## Service Info

# Remedie tegen lawaai van de hulpaggregaataandrijving

Fabrikant: Opel  
 Modellen: Astra H, Signum, Vectra C, Zafira B  
 Motoren: Z18XER  
 Artikelnr.: 535 0143 10

Fig. 1: Vervanging van starre rol door een dynamorijlooprool

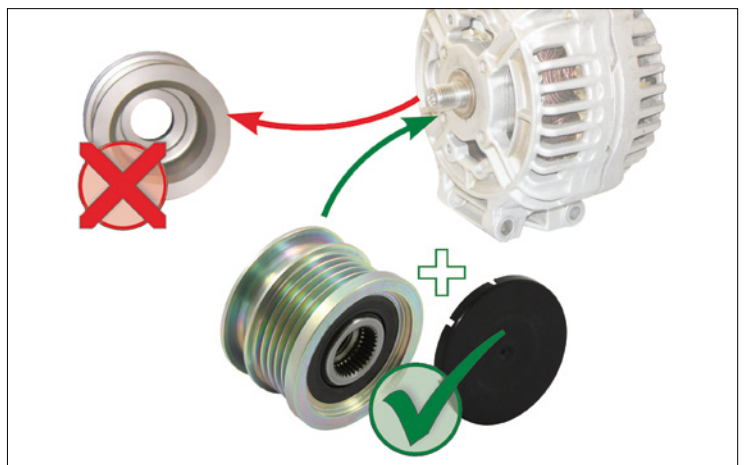
Hevige trillingen van de multiriem kunnen bij de bovengenoemde voertuigen met starre dynamorol veel lawaai produceren.

Schaeffler Automotive Aftermarket biedt voor deze voertuigen als technische oplossing een dynamorijlooprool aan. Deze vermindert de dynamische belastingen in de hulpaggregaataandrijving en voorkomt zo dat er lawaai wordt geproduceerd.

Schaeffler Automotive Aftermarket adviseert om deze voertuigen met starre dynamorol uit te rusten met dynamorijlooprool 535 0143 10.
